Mission régionale d'autorité environnementale
OCCITANIE

**Avis
sur la création d'une centrale photovoltaïque au sol
- commune de Lespignan (Hérault)**

N°Saisine : 2024-13753

Avis émis le 04 novembre 2024

Figure 2 : zonage du plan de prévention du risque inondation de Lespignan – ortho IGN (source : étude d'impact)

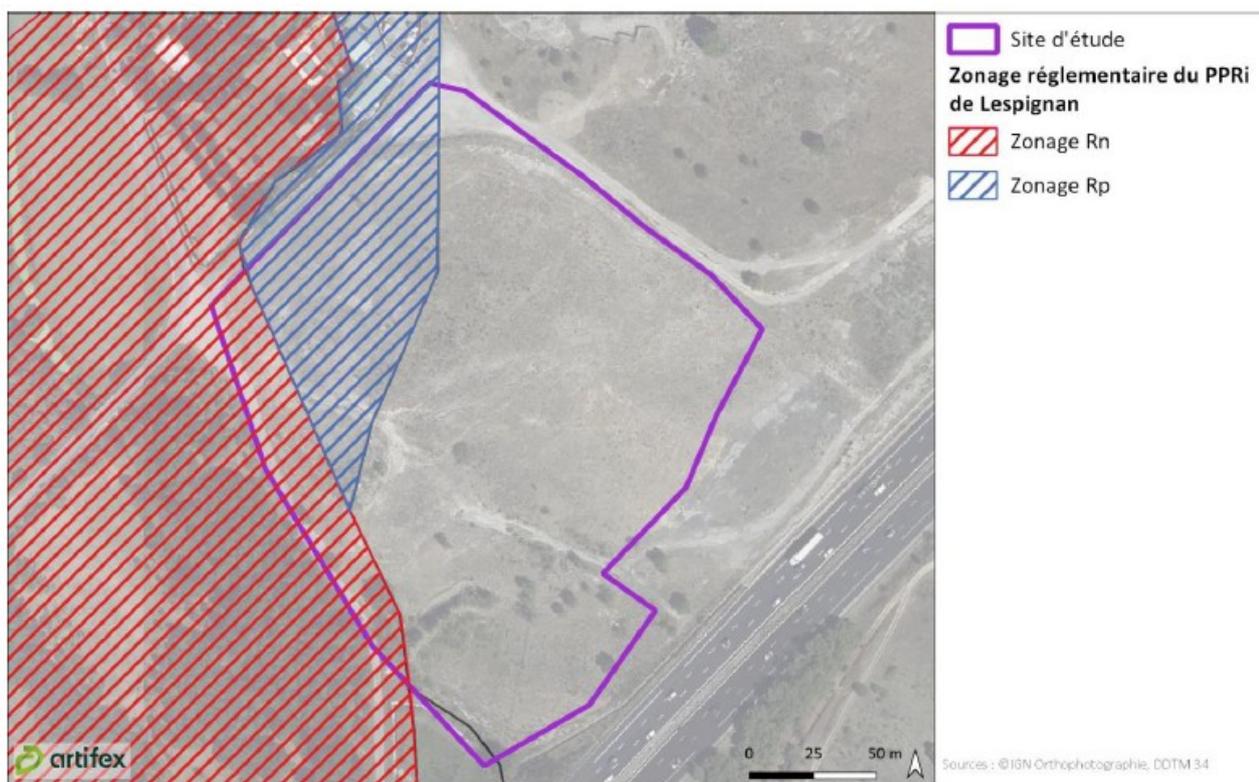
Selon le site internet Géorisques et le Dossier Départemental des Risques Majeurs (DDRM) de l'Hérault, la commune de Lespignan est exposée au risque d'inondation. Le site d'étude s'inscrit au droit d'une zone d'aléa fort ainsi que d'une zone aléa modéré dans sa partie ouest, tel qu'illustré sur la carte suivante :

La zone rouge Rn dans le règlement du PPRi est identifiée comme secteur inondable soumis à un aléa fort pour le débordement fluvial, où les enjeux sont modérés. La zone Rp correspond à un secteur inondable soumis à un aléa modéré (zone naturelle). D'après le PPRi de Lespignan, exposé en Annexe 2 : 10 % de l'emprise du site d'étude (3 382 m²) est localisée dans le secteur zone de danger Rn et 18,50 % de l'emprise du site se trouve également en zone de précaution Rp.
